Avis délibéré

**sur le projet Accueil de déchets non dangereux externes sur les
installations de méthanisation de la station d'épuration de
Courtine - Avignon (84)**

2023APPACA29/3382

Avis du 9 mai 2022 sur le projet de Accueil de déchets non dangereux externes sur les installations de méthanisation de la station d'épuration de Courtine - Avignon (84)

Figure 2: Synoptique de fonctionnement de l'unité de méthanisation de la station d'épuration de Courtine (source: site internet du Grand Avignon)

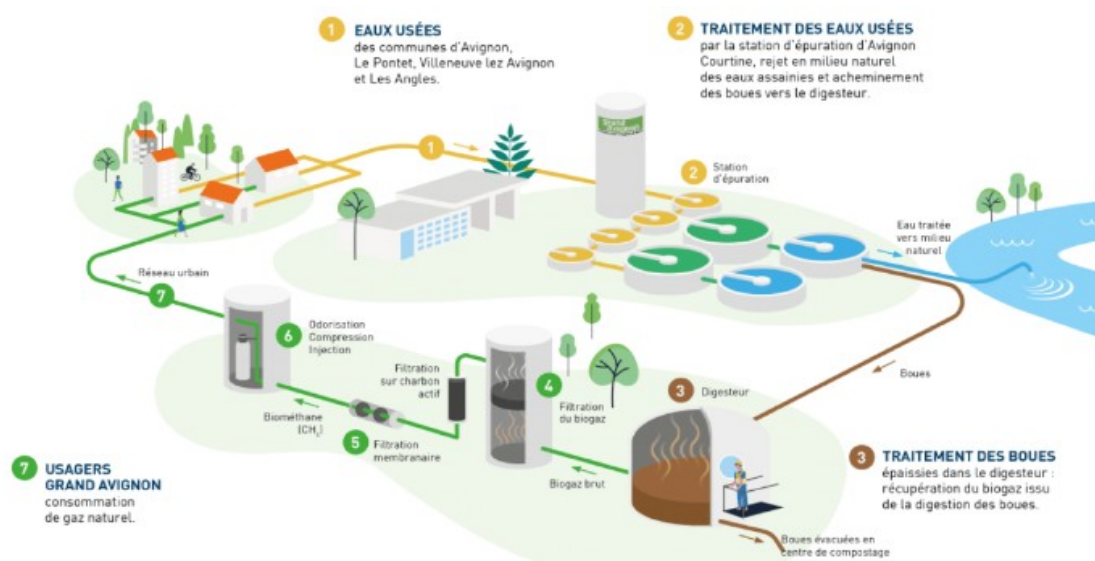
La MRAe constate l'absence d'indication sur la destination⁴ et sur la filière de valorisation retenue pour les digestats solides (retour au sol⁵ ou filière alternative⁶). La MRAe rappelle que l'étude d'impact doit permettre à elle seule d'appréhender le projet dans son ensemble et d'évaluer les incidences de toutes les opérations nécessaires à sa réalisation.

La MRAe recommande d'intégrer, dans le périmètre retenu pour l'analyse des impacts du projet, la(les) filière(s) technique(s) et géographique(s) retenue(s) pour la valorisation des digestats solides qui fait partie intégrante du projet et d'en évaluer les incidences.
